**18.0443.02**

Umwelt-, Verkehrs- und Energiekommission  
Basel, 4. November 2020

## Bericht der Umwelt-, Verkehrs- und Energiekommission

**zum Ratschlag zur Erhöhung der Verkehrssicherheit auf der Achse Burgfelderstrasse–Missionsstrasse–Spalenvorstadt im Zuge von Sanierungsmassnahmen**

**Abbildung 2: Alternativer Standort der Haltestelle Felix Platter-Spital (stadteinwärts)**

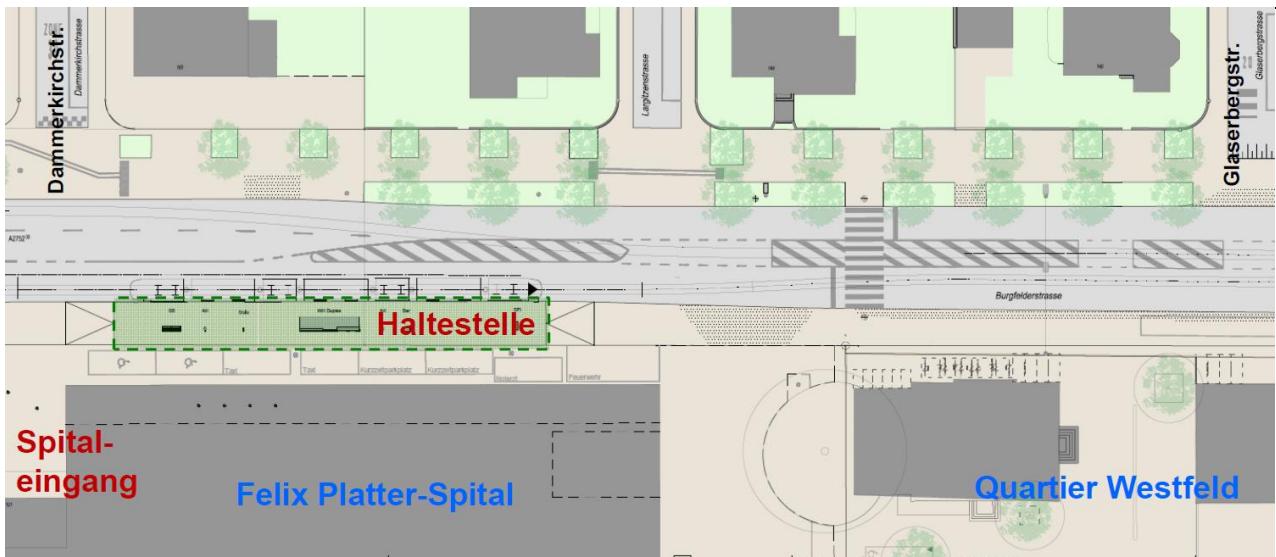
Bei Verzicht auf die Haltestelle Im Westfeld sollte die Haltestelle Felix Platter-Spital im Interesse einer bestmöglichen Erschliessung um rund 150 Meter stadteinwärts vor den Eingang des neuen Spitalgebäudes verschoben werden. Die Distanz zwischen den Haltestellen Felix Platter-Spital und Strassburgerallee liegt dann bei gut 400 Metern. Heute befinden sich beide Haltestellen Felix Platter-Spital in Fahrtrichtung gesehen vor dem Knoten Burgfelderstrasse / Luzernerring. Die neue Lage der Haltestelle in Richtung Stadt ist auf Abbildung 2 aufgezeichnet.

Auch wenn der stadteinwärts fliessende Verkehr gemeinsam mit dem Tram geführt wird, ist bei einem in der Haltestelle stehenden Tram aufgrund der Länge der Aufstellfläche kein Rückstau bis zum Knoten Luzernerring zu erwarten. In die Gegenrichtung muss die Tramsicherungsanlage bei der Largitzenstrasse geringfügig verschoben werden. Um eine optimale Erschliessung der Haltestelle sicherzustellen, braucht es eine zusätzliche Lichtsignalanlage für die Fussgängerinnen und Fussgänger. Entfernt werden müssen fünf Bäume, eine 35 Quadratmeter grosse Grünfläche und sechs Parkplätze. Das Tramgleis muss stadteinwärts auf einer Länge von 230 Metern neu verlegt

Um vor dem Felix Platter-Spital statt einer reinen Kaphaltestelle eine solche mit Velolichtinsel zu realisieren, müssten das Trottoir bis zur Front des Spitalgebäudes gezogen und rund 1.5 Meter Fläche der privaten Parzelle beansprucht werden. Da die Spitalvorfahrt und die Parkfelder dem Notarzt, der Feuerwehr, dem Taxiverkehr sowie der barrierefreien Erschliessung des Spitals dienen, lehnt das Spital eine solche Lösung ab. Da viele Personen auf Rollstuhl oder Rollator angewiesen sind, braucht es zum Ein- und Aussteigen genug Platz. Auf der fraglichen Fläche befindet sich zudem ein Notausstieg, der stets freigehalten werden muss. Flächen für die Mitnutzung durch den Veloverkehr freizugeben kommt für die Spitalleitung nicht in Frage. Mit der Verschiebung des Haltestellenstandorts ist sie einverstanden.

Von den vom Regierungsrat beschlossenen Vorgaben für die Realisierung einer Velolichtinsel abzuweichen, ist für die angehörten Fachpersonen keine Option. Eine Mehrheit der UVEK schliesst sich dieser Haltung an, da die Haltestelle Felix Platter-Spital von vielen mobilitätseingeschränkten Personen genutzt wird. Deren Sicherheitsgefühl gilt es zu gewährleisten. Es kommt deshalb nur der Typ Kaphaltestelle in Frage. Wird, wie von der UVEK beantragt, auf die Haltestelle Im Westfeld verzichtet und werden an der Haltestelle Pilgerstrasse Velolichtinseln realisiert (vgl. Kapitel 2.3), ist die Haltestelle vor dem Felix Platter-Spital die einzige im Projektperimeter ohne Velomassnahmen.

Um die mit Kaphaltestellen verbundenen Probleme wenigstens teilweise aufzufangen, beantragt die UVEK zusätzliche Mittel, um an der Haltestelle Felix Platter-Spital stadteinwärts ein velofreundliches Gleis einzubauen. Sie weist weiter darauf hin, dass die Verlegung der Haltestelle stadteinwärts nach den Knoten Burgfelderstrasse / Luzernerring mit einer Verschiebung der Gleislage zur Strassenmitte hin verbunden ist, was für die Velofahrenden als positiv zu werten ist. Weiter regt die UVEK an, die Velo-Pendlerroute durch die Hegenheimerstrasse zu stärken. Kaphaltestellen sollte es auf Velo-Pendlerrouten im Prinzip keine geben, sind sie doch für einen Teil der Velofahrenden Anlass, andere Routen zu wählen.

Angesichts der Tatsache, dass der Verschiebung der Haltestelle fünf Bäume und eine Grünrabatte von 35 Quadratmetern zum Opfer fallen, hat sich die UVEK nach Ersatzmassnahmen – beispielsweise im Bereich der heutigen Haltestelle – erkundigt. Solche können dort wegen der engen Platzverhältnisse nicht realisiert werden. Auch in der Fortsetzung der neu platzierten Haltestelle vor dem Spital in Richtung Ensisheimerstrasse besteht kein Potenzial für eine Kompensation, da sich in diesem Bereich viele Werkleitungsachsen befinden, welche eine Baumpflanzung nicht ermöglichen. Der Entfall der erwähnten 35 Quadratmeter Grünrabatte im Bereich der neuen Haltestellensetzung kann jedoch bei der aufzuhebenden Haltestelle Im Westfeld mit Grünrabatten von über 70 Quadratmetern kompensiert werden.

Abbildung 3: Heutige Situation an der Missionsstrasse

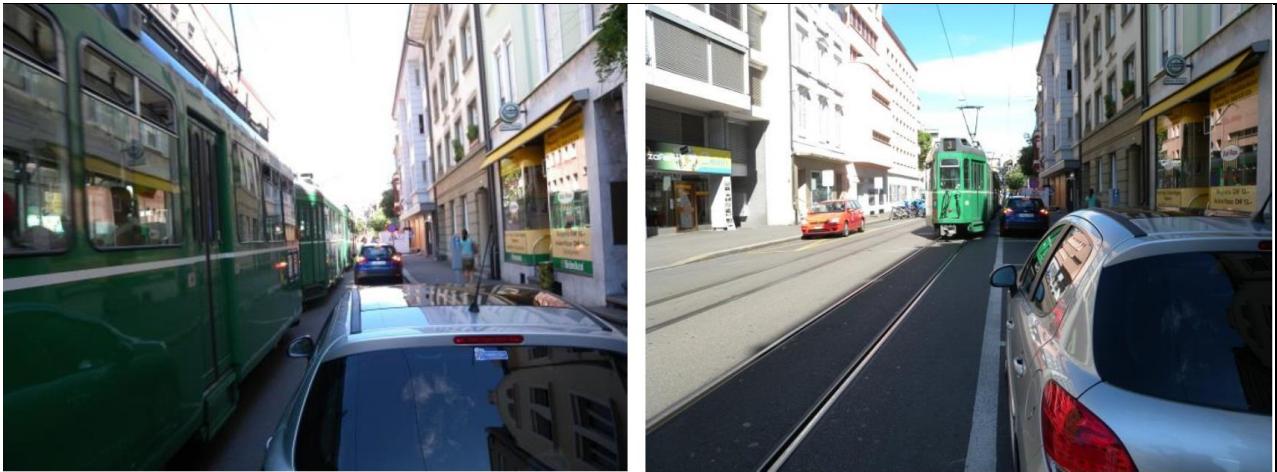
Die Missionsstrasse ist in ihrer heutigen Ausgestaltung zwischen Spalenring und Hegenheimerstrasse eingeengt (vgl. Abbildung 3). Das Tram kann nicht an einer stehenden Autokolonne vorbeifahren, die Velos haben zwischen Tram und parkierten Autos zu wenig Platz. Verbessern lässt sich die Situation nur durch die Aufhebung von Parkplätzen. Dies ermöglicht Velostreifen neben dem Trottoir in beiden Fahrtrichtungen. Das Tram kann Velos durchgehend ungehindert überholen. Der Regierungsrat sieht für diese Parkplätze keinen Ersatz vor.
